# Salle de spectacles et halle de gymnastique et d'athlétisme, à Couvet

### CONCOURS D'ARCHITECTURE

#### Extrait du rapport du jury

1er prix, projet « Les plaisirs et les jeux », MM. Perrelet et Stalé, architectes, à Lausanne.

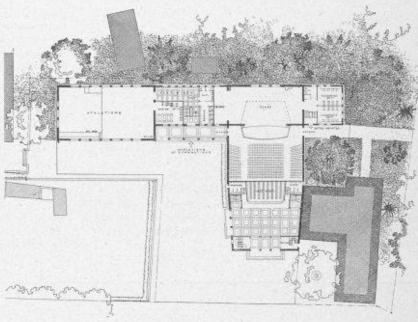
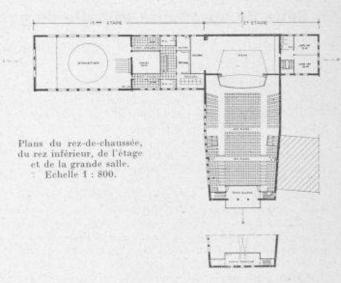
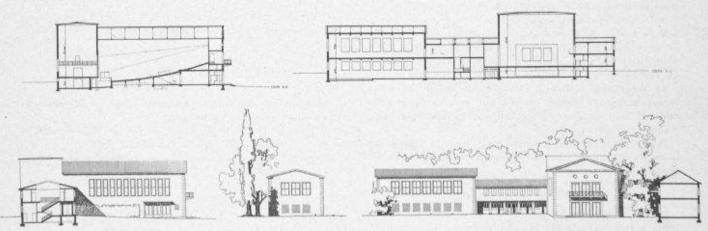
Bon projet, clair et sobre, tenant bien compte du voisinage des bâtiments S. I. et Hôtel communal. Beau vestibule d'entrée avec cependant une hauteur paraissant insuffisante. Disposition vestiaire, toilettes et escaliers conduisant à la salle de spectacles, très bonne. Excellent aménagement de la salle de spectacles : l'échappée des escaliers d'accès à la salle est insuffisante en hauteur. Bonne disposition des locaux annexes de la scène, sauf le magasin des décors qui n'est pas facilement accessible. La liaison entre la salle de spectacles et les halles de sport n'est pas assez à l'abri des intempéries. L'éclairage par la toiture des locaux annexes des halles de sport est critiquable. Belle architecture des façades hien dans le caractère des anciens bâtiments communaux. Cube normal.

2º prix, projet « Molière », M. A. Lozeron, architecte, à Genève.

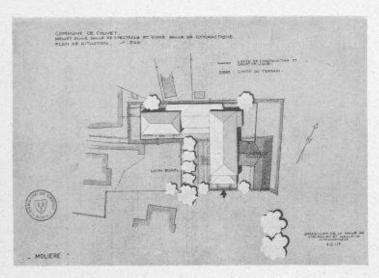
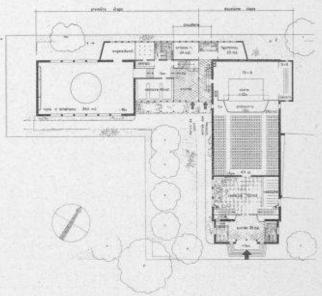
Bonne implantation tenant compte du bâtiment des S. I. La caisse dans le vestibule d'entrée est insuffisamment indiquée. Le vestiaire devrait être un peu plus développé. Les accès de la galerie sont bons mais leur départ vers la porte d'entrée crée un conflit dans la circulation. La solution prévoyant la réduction de la salle de spectacles par la fermeture de la galerie est bonne. La scène n'a pas la hauteur libre suffisante. La liaison entre la salle de spectacles et la halle d'athlétisme au moyen d'un porche n'est pas assez à l'abri des intempéries. Les vestibules des vestiaires des halles sont mal éclairés. Le trop large emploi de la couverture plate est critiquable. Il y a un manque de franchise entre les limites des première et deuxième étapes. Manque de parenté entre l'architecture de la salle de spectacles et les halles de sport. L'avant-corps d'entrée de la salle de spectacles ne permet pas de donner à cette façade le caractère architectural en rapport avec la destination du bâtiment et son emplacement. Cube normal.

3º prix, projet « Liaison », MM. Chappuis et Pizzera, architectes, à Neuchâtel.

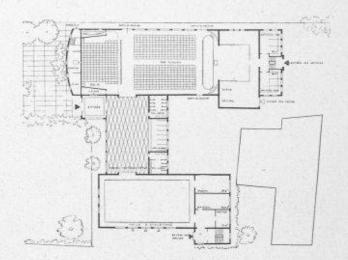
L'implantation ne tient pas assez compte de la proximité de l'immeuble des S. I., mais dégage bien par contre l'Ecole de mécanique et d'électricité. Le principal intérêt de ce projet réside dans la bonne liaison entre la salle de spectacles et les halles de sport. Ge projet réserve un bel espace libre entre l'Hôtel communal et la salle de spectacles. L'entrée de la salle de spectacles n'est pas suffisamment caractérisée et la façade postérieure est seule à bénéficier du terrain de la belle place aménagée. L'accès du local des décors est bien compris. Bonne réalisation de la séparation de réduction de la salle de spectacles. Bonne disposition des loges des artistes, des vestiaires et des W.-C. pour le public. Les vestiaires de la halle d'athlétisme à l'entresol présentent des inconvénients. L'avant-corps d'entrée des halles de sport ne permet pas une composition architecturale de la façade principale. Cube normal.

## 4º prix, projet « Vita », M. L. Vancher, architecte, à Fribourg.

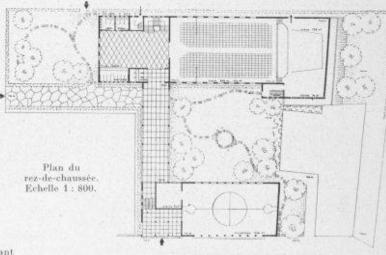
Implantation tenant compte de la proximité des S. I. réservant une cour-jardin utile pour certaines manifestations. L'entrée de la grande salle par l'ouest est trop peu en évidence et son accès au travers des dégagements de la halle de gymnastique est étriqué. La séparation mobile de la grande salle est mal étudiée et irréalisable telle que prévue. Les vestiaires et le vestibule d'entrée de la salle de spectacles sont insuffisants. L'escalier de la galerie est trop important et sans fermeture ; les loges des artistes en deuxième sous-sol sont mal placées ; il y a interversion de hauteur entre la salle de gymnastique et la salle d'athlétisme. La solution prévoyant les vestiaires et W.-C. de la salle d'athlétisme à l'entresol présente des inconvénients. L'unité de l'architecture des façades est satisfaisante. Cube normal.
